株式会社レイマック
LED照明機器事業グループ
営業課
TEL：077-585-6771
FAX：077-585-6773

出力制御ケーブル (IC-MCS2-※ シリーズ)の仕様変更のご案内

【製品外観】

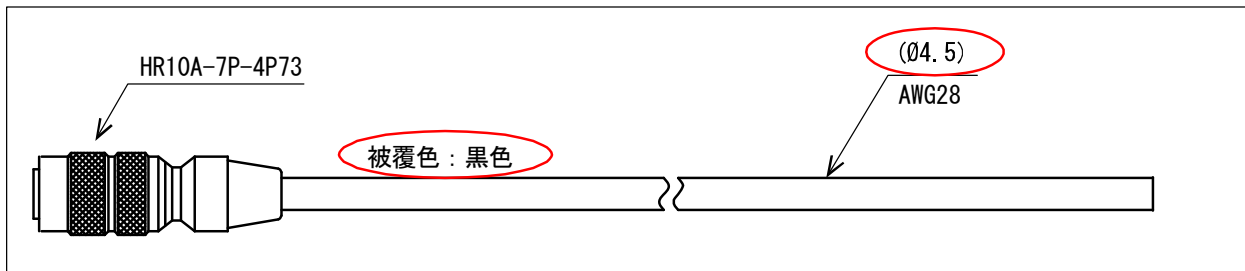
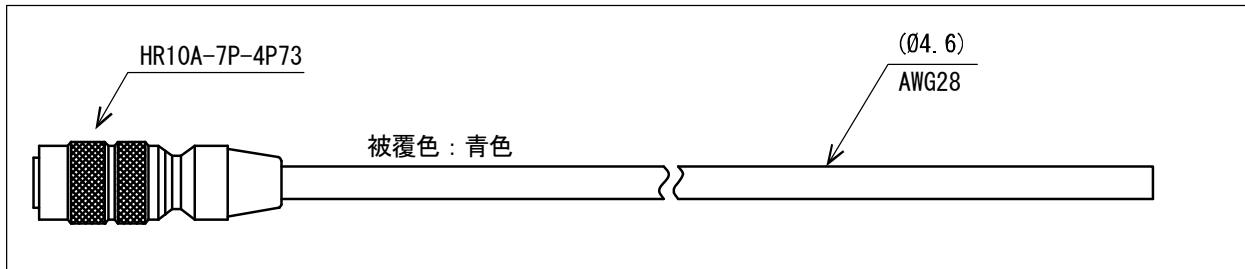
ケーブル部分の部材を変更します

現仕様	新仕様
外径	φ4.6	φ4.5
シース色	青色	黒色

* ピン配列及び配線色に変更はありません

仕様変更に伴い、新仕様製品については型式末尾に-C01 が付加されます

現仕様型式		新仕様型式
IC-MCS2-□-※	→	IC-MCS2-□-※-C01
